ПАСПОРТ ДОСТУПНОСТИ
объекта социальной инфраструктуры (ОСИ)
№ 10

- 1.1. Наименование(вид) объекта – Здание (Дворец культуры)
1.2. Адрес объекта – 346353 Ростовская область, г.Красный Сулин, ул.Центральная, 10
1.3. Сведения о размещении объекта:
- отдельно стоящее здание 3 этажа, 2996,4 кв.м
- часть здания - этажей (или на - этаже), - кв.м
- наличие прилегающего земельного участка (да, нет); - кв.м
1.4. Год постройки здания 1956, последнего капитального ремонта -
1.5. Дата предстоящих плановых ремонтных работ: текущего -, капитального -

АКТ ОБСЛЕДОВАНИЯ
объекта социальной инфраструктуры
К ПАСПОРТУ ДОСТУПНОСТИ ОСИ

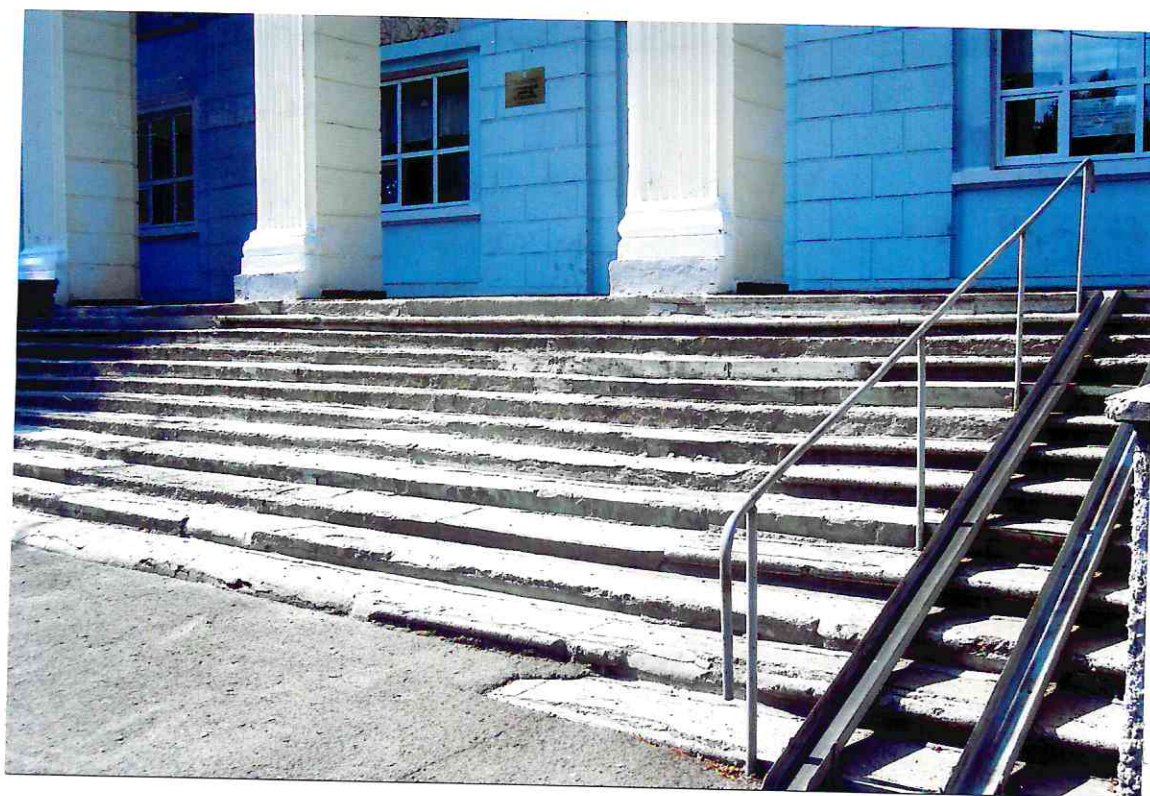
1.1	Вход (входы) на территорию	нет	-	1-2	-	-	-	-
1.2	Путь (пути) движения на территории	есть	-	1-2	Неравномерность асфальтового покрытия. Отсутствие пешеходных путей на покрытии с помощью знаков и указателей, предупредительных надписей с размером символа не менее 7,5 см. на высоте не менее 0,5 м., рифления, изменения фактуры покрытия.	ДП-В	Отремонтировать асфальтовое покрытие. Выделить пешеходные пути на покрытии с помощью знаков и указателей, предупредительных надписей с размером символа не менее 7,5 см., на высоте не менее 0,5 м., рифления, изменения фактуры покрытия.	Капитальный ремонт

2.1	Лестница (наружная)	есть	-	3	Лестница не соответствует ГОСТу. Отсутствуют поручни (при перепаде высот более 0.45м поручни должны быть с 2-х сторон на высоте 0,7 м., завершающие части должны быть длиннее на 0,3 м. Ступени должны быть одинаковой геометрии сплошные, ровные, без выступов. Отсутствует тактильная полоса перед маршем лестницы вверх и вниз и контрастная окраска первой и последней ступени.	ДП-И (О,С,Г, У)	Установить поручни произвести ремонт ступеней, в соответствии с ГОСТ. Нанести тактильные полосы перед маршем вверх и вниз шириной 60 см. и контрастную окраску первой и последней ступеней.	Капитальный ремонт

2.2	Пандус (наружный)	есть	-	4-5	Пандус не соответствует ГОСТу. Уклон составляет 40%(опасен для передвижения любого человека)	ДП-В	Старый пандус демонтировать, далее произвести монтаж пандуса в соответствии с ГОСТ.	Капитальный ремонт

Наименование структурно-функциональной зоны	Состояние доступности* (к пункту 3.4 Акта обследования ОСИ)	Приложение		Рекомендации по адаптации (вид работы)** к пункту 4.1 Акта обследования ОСИ
		№ на плане	№ фото	
Путь (пути) движения к зданию на территории	ДЧ-И(Г,У,К,О)	-	1-2	Необходимо адаптировать для всех МГН пешеходные пути движения по ГОСТ Р 52289-2004. Капитальный ремонт
Автостоянка и парковка	ВНД	-	-	Согласовать и выполнить СП 113.13330.2012. «СНиП 21.02-99 Стоянки автомобилей» Капитальный ремонт.

Наименование структурно- функциональной зоны	Состояние доступности* (к пункту 3.4 Акта обследования ОСИ)	Приложение		Рекомендации по адаптации (вид работы)** к пункту 4.1 Акта обследования ОСИ
		№ на плане	№ фото	
Лестница (наружная)	ДЧ-И (Г,У)	-	3	Произвести ремонт ступеней, установить поручни СП59.13330.2012. «СНиП 35.01-2001 Доступность зданий и сооружений для маломобильных групп населения» Капитальный ремонт.
Пандус (наружный)	ВНД	-	4-5	Произвести монтаж пандуса по ГОСТ Р 51261-99 Устройства опорные стационарные реабилитационные. Капитальный ремонт.
Входная площадка (перед дверью)	ДЧ-И (Г,У)	-	6-7	Произвести ремонт покрытия входной площадки

ΦΟΤΟ 12

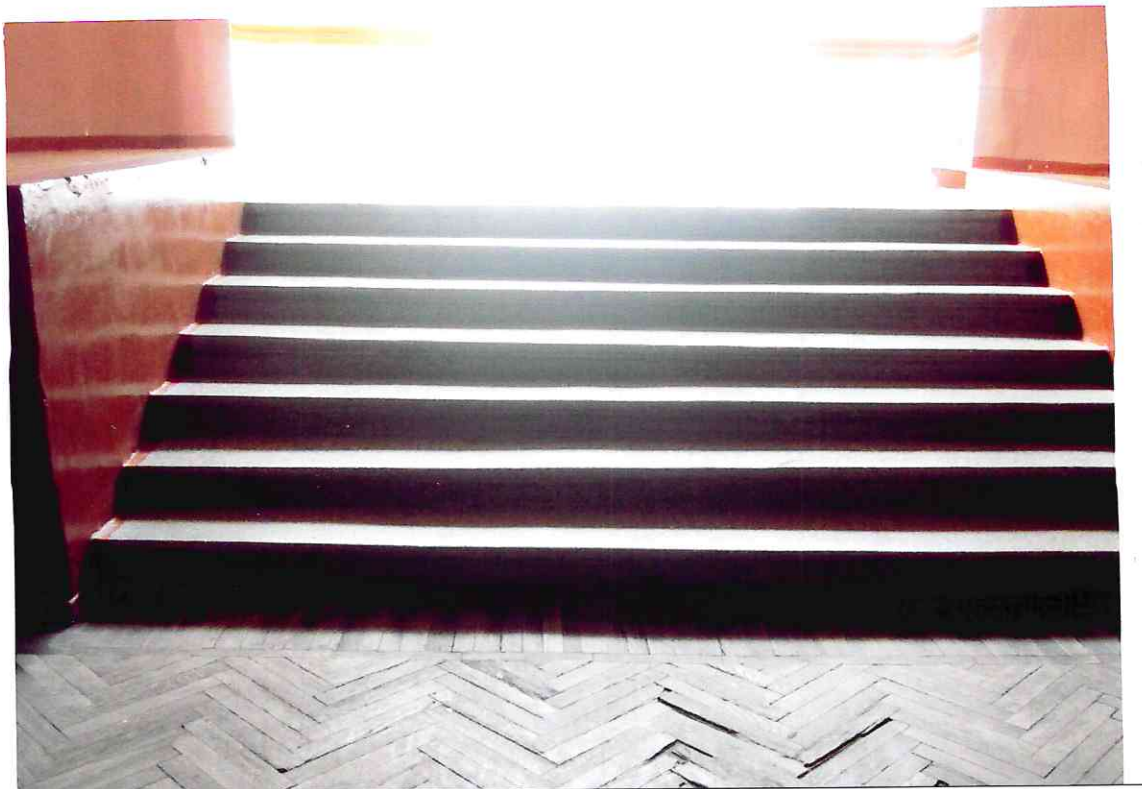
3.1	Коридор (вестибюль, зона ожидания, галерея, балкон)	есть	-	10-12	2 зоны вестибюля разделены 2-мя ступенями. 1 зона вестибюля покрытие пола – плитка, поверхность пола равномерная, ремонт не требуется. 2-я зона вестибюля покрытие пола паркет, поверхность пола не равномерная, требуется текущий ремонт.	ДП-В	Произвести ремонт паркетного покрытия в вестибюле.	Текущий ремонт

3.2	Лестница (внутри здания)	есть	-	13	Отсутствуют поручни (при перепаде высот более 0,45 м., при ширине марша 2,5 м. и более) на лестнице в вестибюле 1 этажа.	ДП-В	Необходимо установить поручни на лестнице в вестибюле 1 этажа.	Капитальный ремонт

Наименование структурно-функциональной зоны	Состояние доступности* (к пункту 3.4 Акта обследования ОСИ)	Приложение		Рекомендации по адаптации (вид работы)** к пункту 4.1 Акта обследования ОСИ
		№ на плане	№ фото	
Коридор (вестибюль, зона ожидания, галерея, балкон)	ДЧ-И(Г,У)	-	10-12	Произвести ремонт покрытия полов в вестибюле СП59.13330.2012. «СНиП 35.01-2001 Доступность зданий и сооружений для маломобильных групп населения» Текущий ремонт
Лестница (внутри здания)	ДЧ-И(Г,У)	-	11,13	Установить поручни для инвалидов с нарушением опорно-двигательного аппарата ГОСТ Р 51261-99 «Устройства опорные

ΦΟΤΟ 14

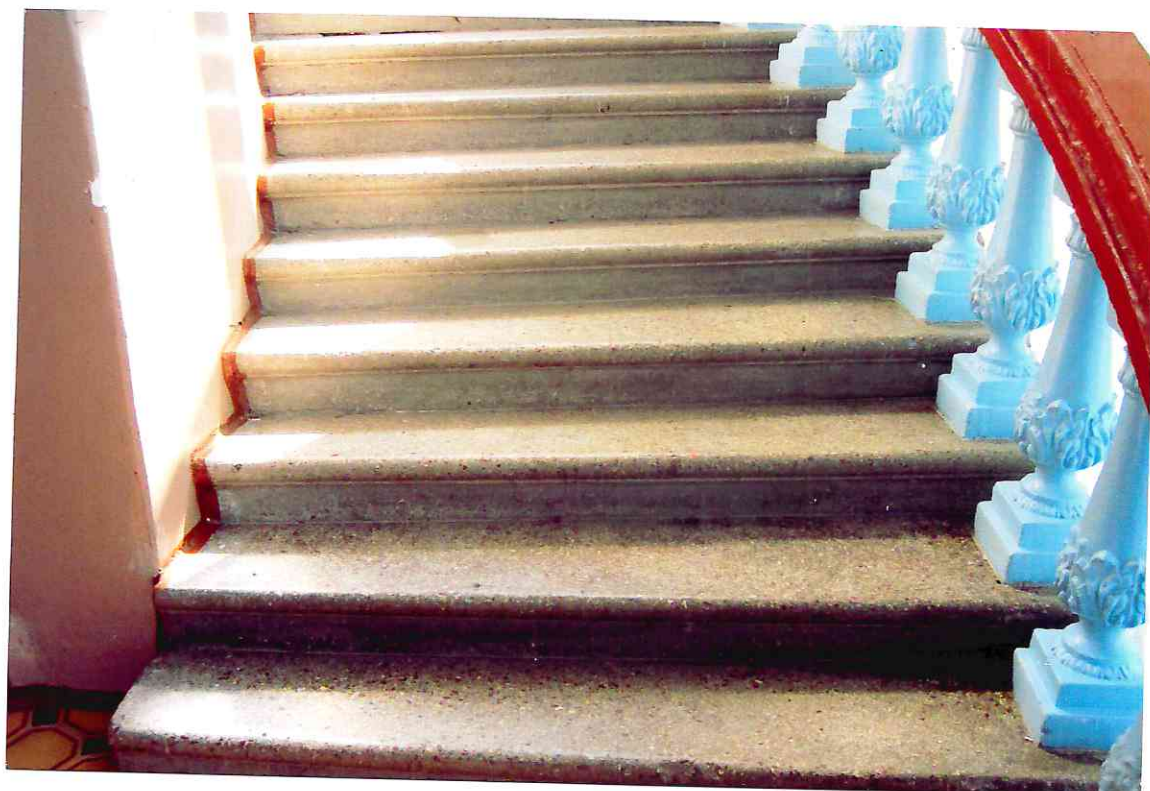
3.3	Пандус (внутри здания)	нет	-	11,13, 14	Отсутствует пандус на лестнице соединяющей 2-е зоны вестибюля. 2 этаж не доступен для инвалидов, передвигающихся на кресло колясках и опорников, в связи с тем, что техническая возможность	К	Техническая возможность установки пандуса на лестнице ведущей на 2 этаж отсутствует. Необходимо установить пандус на лестнице разделяющей 2 зоны вестибюля.	Капитальный ремонт

стационарные реабилитационные» Капитальный ремонт
Пандус (внутри здания)	ВНД	-	14	Произвести монтаж пандуса на лестнице разделяющей 2 зоны вестибюля по ГОСТ Р 51261-99 Устройства опорные стационарные реабилитационные. Ремонт капитальный. Техническая возможность установки пандуса на лестнице ведущей на 2 этаж отсутствует
Пути эвакуации (в т.ч. зоны безопасности)	ВНД	-	15-18	Адаптировать пути эвакуации для всех групп МГН Капитальный ремонт
